アイテム廃番と後継製品のご案内

セーフティプラグボックス(ケーブル 2m/5m)

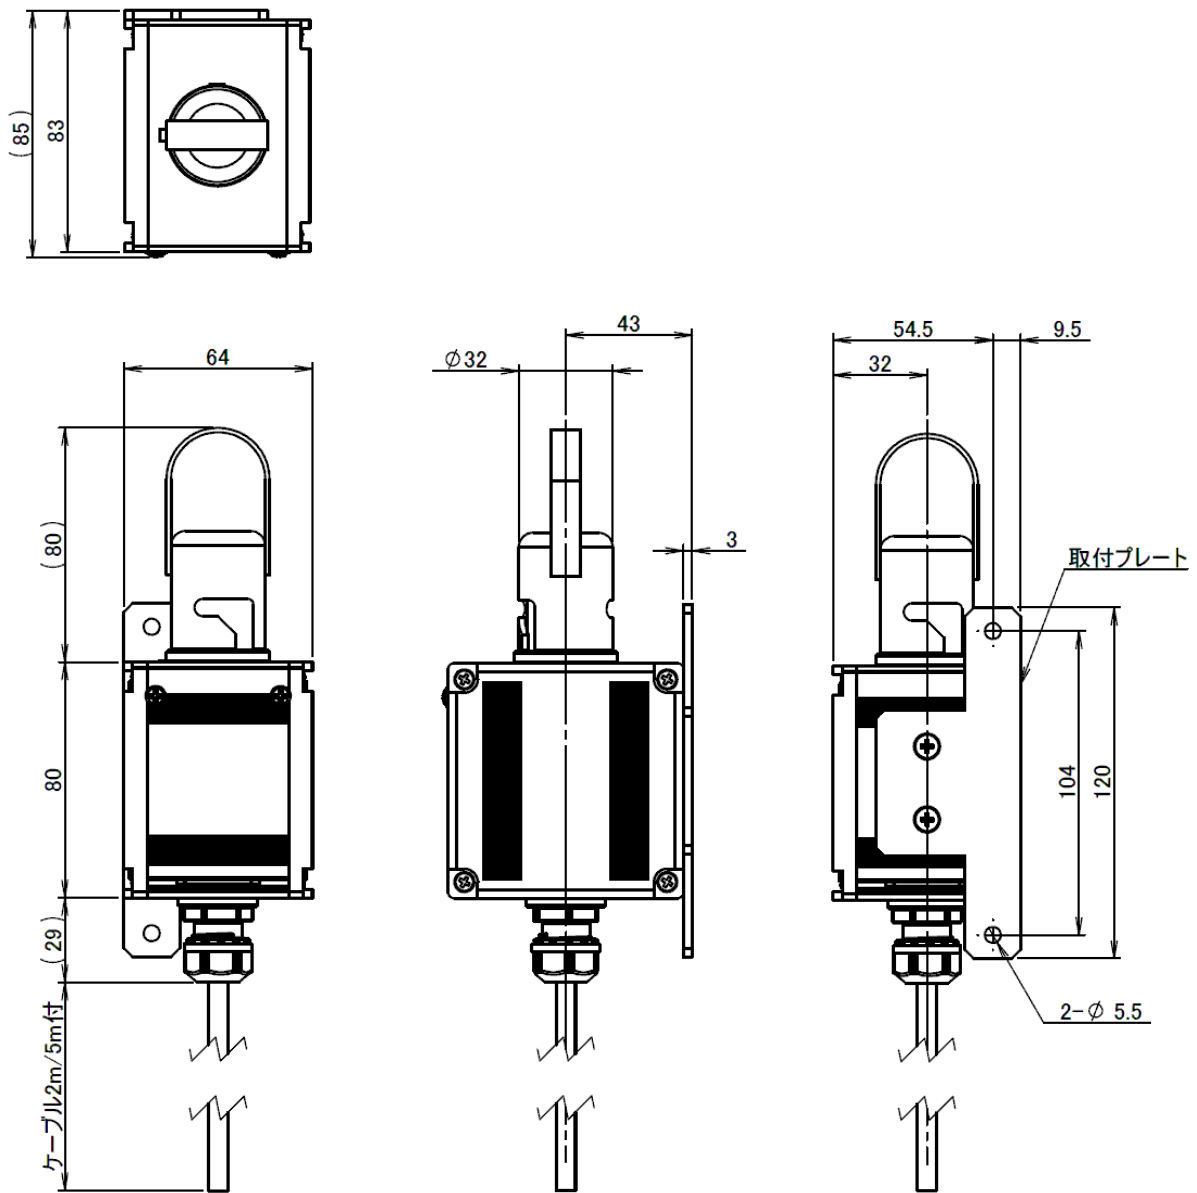
現行型式	新型式
	SFK-HS2A/SFK-HS2B	SFK-HS2C/SFK-HS2D
ボックス筐体	SBOX 64×80 ノーマルタイプ	SBOX 80×80(U) オールアルミタイプ
プラグ取付面	ABS 樹脂	アルミ押出材
取付穴ピッチ	84mm	<u>104mm</u>
製品外形	64×174×83	64× <u>189</u> × <u>85</u>
外観
